## リコール届出一覧表

リコール届出日：平成29年7月28日

## 改善箇所説明図

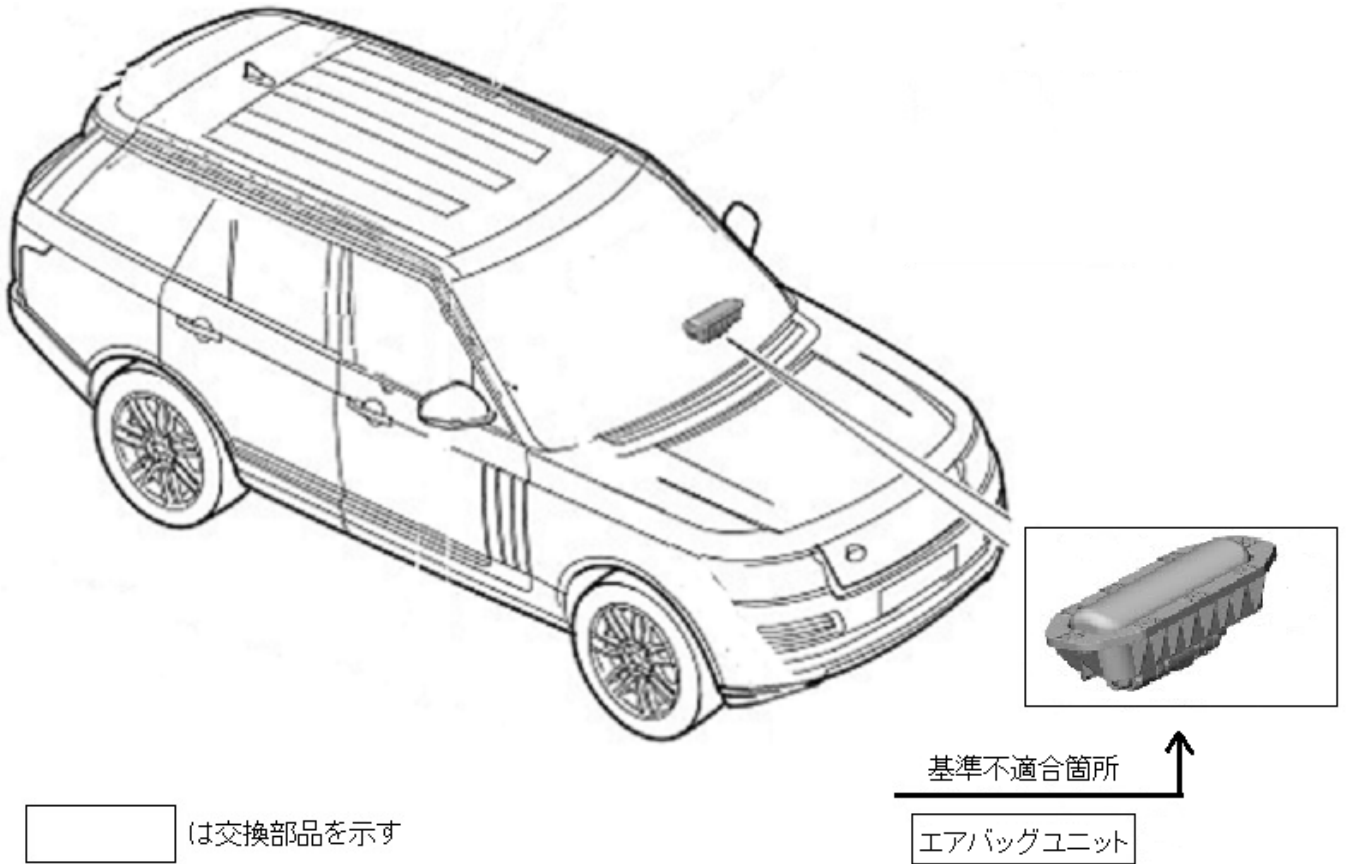
### 基準不適合発生箇所

特定の助手席エアバッグのインフレーター（膨張装置）において、製造管理が不適切なため、点火剤が設計通りに調合されていないものがある。そのため、衝突時に助手席エアバッグが展開せず、乗員が過度の傷害を負うおそれがある。

#### 改善の内容

全車両、エアバッグユニットを良品に交換する。なお、良品の準備に時間を要することから、まずは全ての使用者に対しダイレクトメール等により連絡し、良品の準備ができた段階で古い車両の使用者から再度連絡し、交換作業を行う。

#### 識別：

助手席ドアチェックアームのボディ下側取付けボルトに白ペイントを塗布する。
